Keuringsverslag van een elektrische laagspanning- en zeer lage spanningsinstallatie

NIET CONFORM

Straatnaam	Geraardsbergsestraat
Huisnummer	35
Busnummer	
Postcode	9570
Gemeente	LIERDE
Land	België

Controlebezoek van een huishoudelijke installatie volgens (KB 08/09/2019) - AREI Boek 1- 6.5. en 4.2.4.3.

Afbeelding schakel- en verdeelbord:

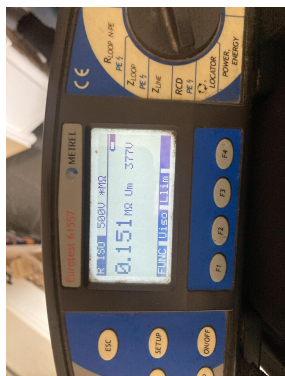
15.05 De deur en/of afschermplaat van het schakelbord dient (terug)geplaatst worden. Aanraking van onder spanning staande delen mogelijk. (Boek 1 Afdeling 5.1.4. en 5.3.5.1.A. en 4.2.2.3.)
